AUTOSTRADA DEL BRENNERO S.P.A.

Protocollo 581/22

**OGGETTO: (ID: 6189] procedimento di Valutazione di Impatto Ambientale nell'ambito del Provvedimento Unico in materia Ambientale ai sensi dell'art.27 del D.Lgs.152/2006 e Piano di Utilizzo ai sensi dell'art. 9 del DPR 120/2017. Autostrada A22 "del Brennero" - realizzazione della terza corsia nel tratto compreso tra Verona nord (km 223) e l'intersezione con l'autostrada A1 (km 314). Risposte alla nota di osservazioni del Circolo "il Riccio" – Dossobuono (frazione di Villafranca), affiliato a Legambiente Verona, prot. MATTM-2021-0136195.**

Vista verso ovest nella zona a sud dell'intersezione con l'A4 (km 228+700 ca. dell'A22) in corrispondenza dell'aeroporto di Verona – Villafranca (a destra si riconosce un hangar, a sinistra la SS 62: le zone antistanti l'aeroporto sono occupate da parcheggi e viabilità)

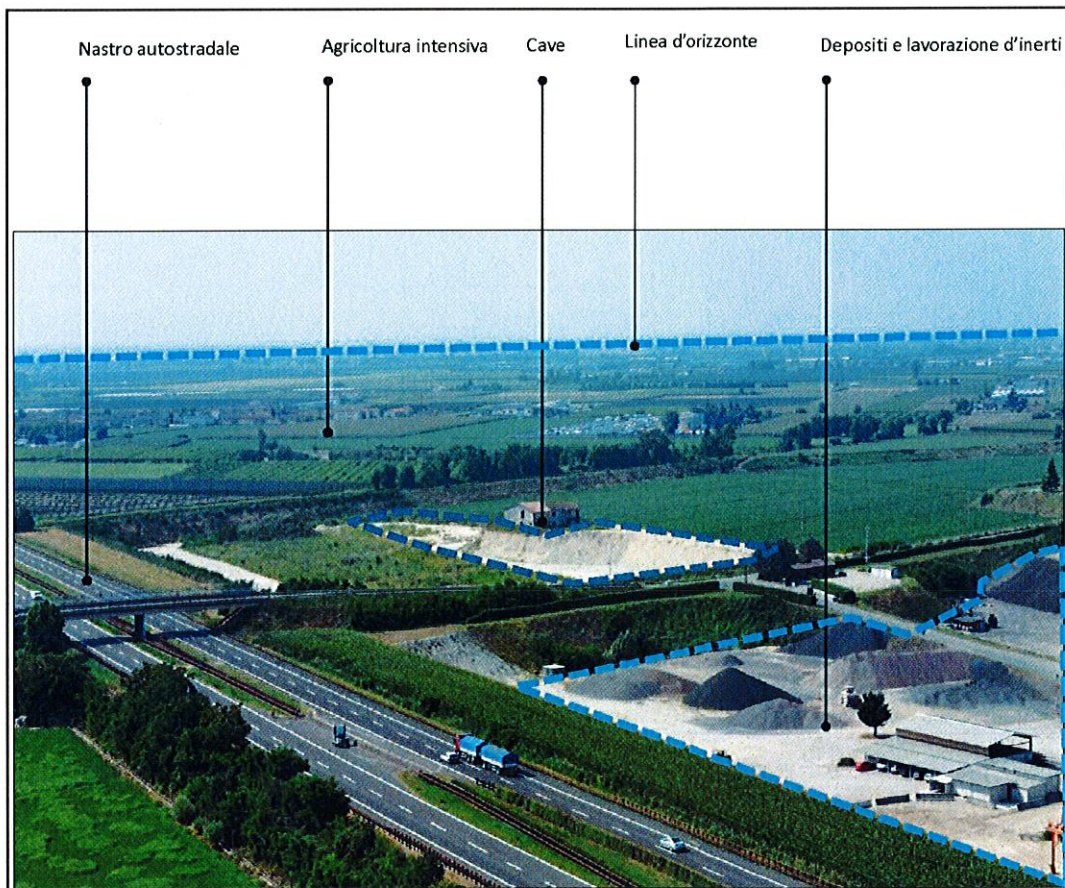
**"Barriere antirumore:** Noi chiediamo che siano posizionate barriere antirumore su entrambi i lati del sedime autostradale (direttrice nord e direttrice sud), dall'incrocio con la A4 fino al km 233 (fine del territorio comunale) [del Comune di Villafranca]".

La realizzazione di barriere antirumore così generalizzata risulterebbe eccessiva rispetto allo scopo della protezione dal rumore. La zona dall'intersezione con l'A4 al km 233 (complessivamente 5 + 5 = 10 km, considerando entrambe le direttrici) risulta infatti per ampi tratti priva di abitazioni o recettori sensibili che possano beneficiare di un simile intervento.

A titolo di esempio si inseriscono alla pagina seguente alcune immagini che mostrano le zone prospicienti l'autostrada A22 in alcuni punti del tratto citato in comune di Villafranca.

**Stralcio dalla tavola *“Trasformabilità”* del PAT del Comune di Villafranca: al centro dell’immagine (all’intersezione dell’autostrada con la linea verde a tratti) è ubicato il sovrappasso n.86**

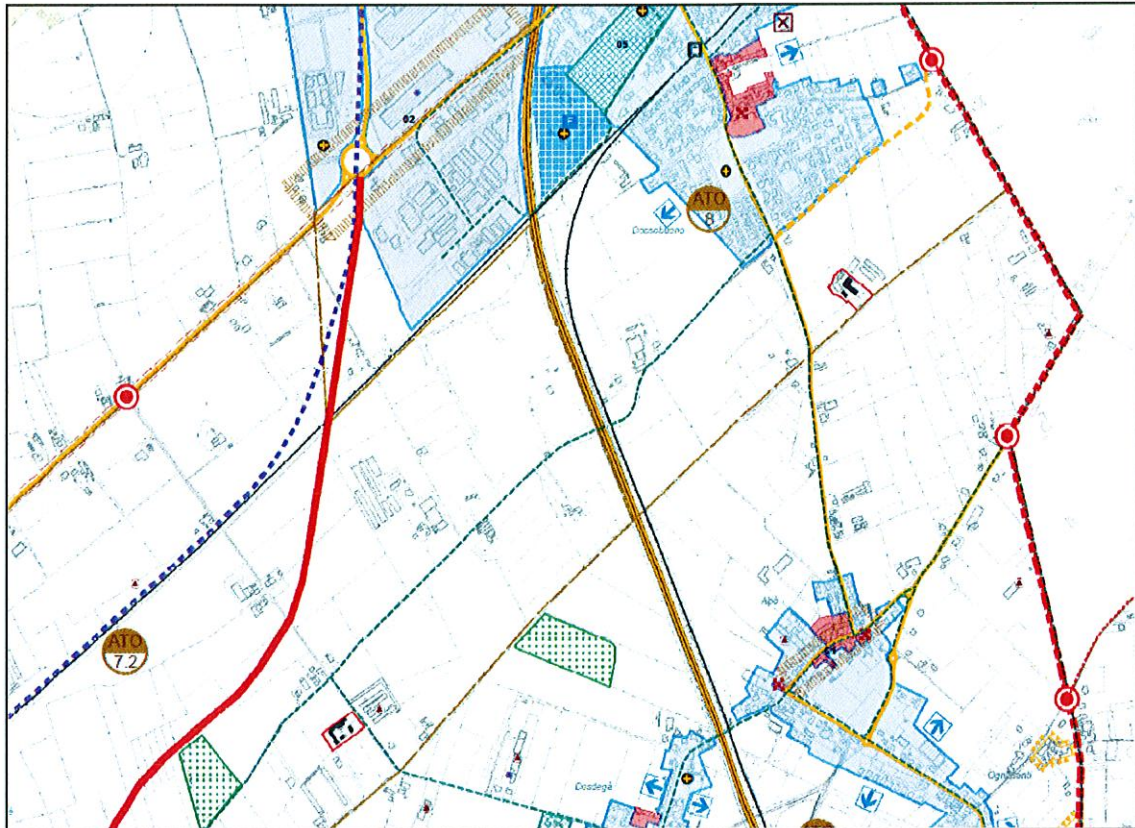
**“Sovrappassi:** [...] Infine ci chiediamo perché non sia previsto alcun intervento per il sovrappasso n. 86 in località Gazii un'opera che risale ai primi anni 70, molto stretto e tortuoso, non adatto al traffico che dovrebbe sopportare qualora il naturale proseguimento della circonvallazione di Dossobuono convogliera proprio in questa località parte del traffico di attraversamento che attualmente grava sul centro del nostro paese”.

Quello che il Circolo prospetta è un quadro che attualmente non trova riscontro nello strumento urbanistico comunale.

Infatti il Piano di Assetto del Territorio (PAT) del comune di Villafranca, in corrispondenza del sovrappasso in questione non prevede *“il convogliamento sull’opera in località Gazii di parte del traffico di attraversamento del paese di Dossobuono”*. L’unico intervento che la pertinente tavola del PAT prevede lungo la strada che transita sul sovrappasso (denominata *“strada la Grezzanella”*) è un *“percorso ciclabile”* (indicato con linea verde a tratti).

Il rifacimento del sovrappasso rientra comunque nel piano di progressiva sostituzione di tutti i sovrappassi risalenti alla originaria costruzione dell’autostrada. Sulla base dei criteri che incidono sull’ordine di priorità degli interventi sui singoli sovrappassi (in totale oltre 140 opere), l’intervento sul sovrappasso n. 86 è programmato in un momento successivo, dato che la conformazione attuale della struttura non confligge con la realizzazione della terza corsia autostradale. Non vi è dunque la necessità di provvedere al rifacimento di questo sovrappasso nell’ambito del progetto di realizzazione della terza corsia autostradale.

Stralcio dalla tavola “Trasformabilità” del PAT del Comune di Villafranca, con evidenziata la zona a nord e a ovest di Dossobuono

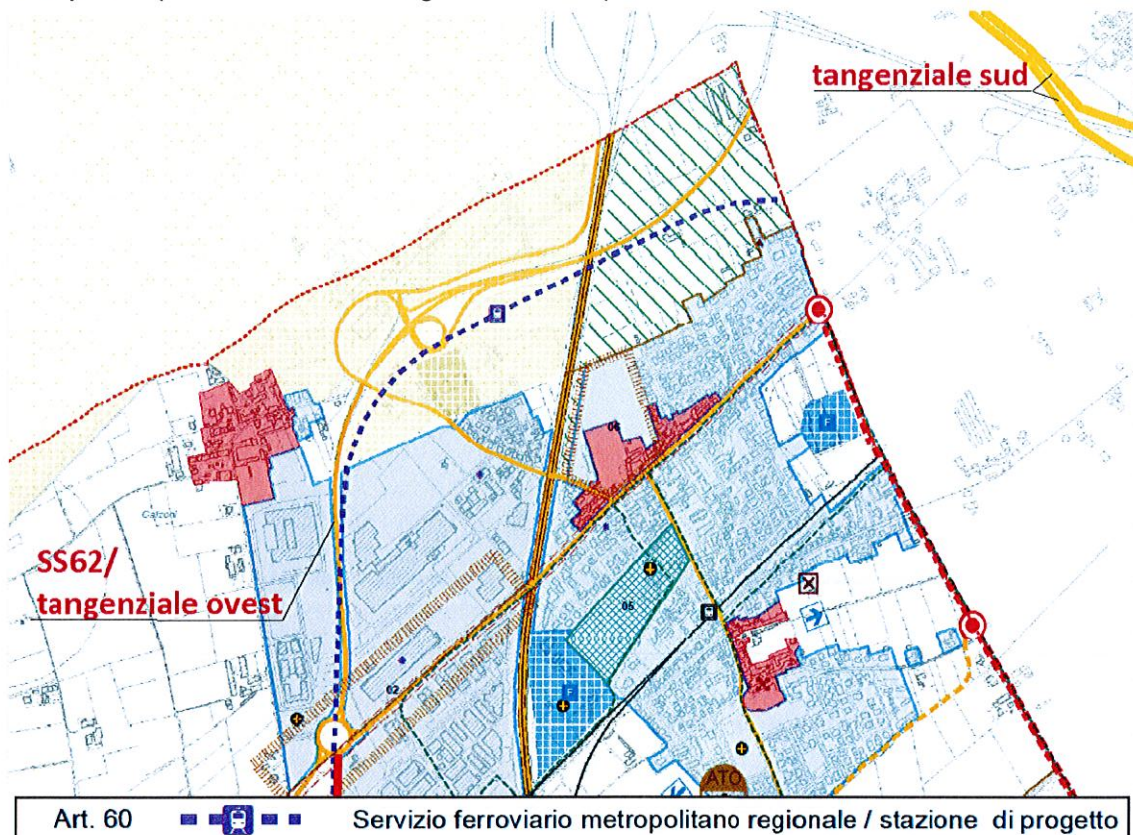
**Bretella di collegamento tra la tangenziale Sud di Verona e la direttrice Aeroporto e Villafranca/Mantova.** Tra le opere di compensazione, risulta di particolare importanza per tutto il territorio Veronese e in particolare per il comune di Villafranca, la realizzazione di una nuova bretella che permetta il collegamento diretto dalla tangenziale Sud di Verona all'Aeroporto e per proseguire poi in direzione Villafranca/Mantova. Questa nuova bretella (da realizzare con la costruzione di un apposito cavalcavia) permetterebbe un funzionale collegamento viabilistico sulle tangenziali favorendo il deflusso dalla zona sud ed est della città. Per la comunità di Dossobuono e per i paesi limitrofi ciò si tradurrebbe in una drastica riduzione del traffico di attraversamento delle vie interne del paese con evidenti benefici per la vivibilità residenziale. Anche l'uscita Verona Nord della A22 si gioverebbe di tale opera. Attualmente, il traffico sulle tangenziali, per le direzioni Aeroporto e Villafranca/Mantova viene deviato irrazionalmente fino a Verona nord.”

Quello che il Circolo prospetta è un'opera attualmente non prevista nello strumento urbanistico comunale.

Infatti il Piano di Assetto del Territorio (PAT) del comune di Villafranca, non prevede il citato collegamento stradale tra la tangenziale Sud di Verona e la cosiddetta “direttrice Aeroporto” (in realtà SS62 o tangenziale ovest).

Nell'area a nord dell'abitato di Dossobuono, fra questo e la SS62 la pertinente tavola del PAT prevede unicamente il tracciato di un futuro "Servizio ferroviario metropolitano regionale" con una stazione in corrispondenza dell'aeroporto e la prosecuzione verso sud. Risulta peraltro evidente che, relativamente a quest'ultimo, si tratta di un'opera ben diversa da quella proposta dal Circolo, che invece non è in alcun modo indicata nello strumento urbanistico.

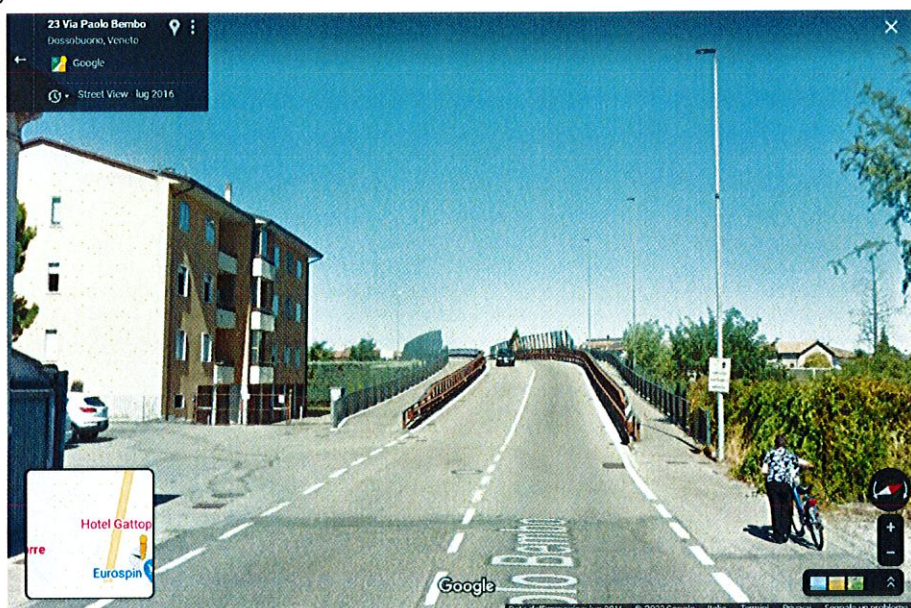
**“Sovrappasso ciclopeditonale per collegare gli abitati di Dossobuono e Calzoni:** Il collegamento fra il centro di Dossobuono e la frazione di Calzoni è messo seriamente in discussione dal sedime autostradale e dalla tangenziale sud che tagliano in modo irreversibile la connessione tra i due abitati; il disagio viene in parte superato da due cavalcavia, ma quello di via Borgobello è fortemente congestionato nel traffico di attraversamento. Ricordiamo inoltre che località Calzoni negli anni ha dovuto convivere con la vicinanza dell’aeroporto Catullo e di un’area artigianale, commerciale e terziaria in forte espansione. Un collegamento ciclopeditonale permetterebbe agli abitanti di sopportare meglio una situazione per molti aspetti fortemente critica. Richiediamo la realizzazione di un sovrappasso: la strada di accesso a tale manufatto dovrebbe partire dalla rotonda ubicata di fronte all’ex Deposito Militare Combustibili e attraversare la Zona Artigianale Postumia 1. Superata con sovrappasso la tangenziale il percorso proseguirebbe sul lato opposto nella zona parcheggi fra il Centro Direzionale Calzedonia e l’Hotel Veronesi La Torre in via Monte Baldo.”

Per una migliore comprensione si riporta un’ortofoto della zona con l’indicazione dei principali elementi citati nella nota.

La frazione Calzoni, ubicata a sinistra nell’immagine, è unita a Dossobuono (nella parte destra) tramite via Paolo Bembo, la quale supera con due distinti sovrappassi la SS62 (tangenziale ovest) e l’A22.

Il sovrappasso sull'A22 è stato ricostruito e migliorato pochi anni fa dalla scrivente Società (immagine sotto) con la realizzazione di marciapiedi sia su lato nord (a destra nella foto) sia sul lato sud (quest'ultimo di maggiore ampiezza, fruibile anche come pista ciclabile).

Il sovrappasso sulla SS62, di realizzazione meno recente, è dotato di marciapiede solo sul lato nord (foto seguente). Esso non è né stato realizzato né è di proprietà della scrivente Società né serve o scavalca infrastrutture viarie di proprietà della stessa.
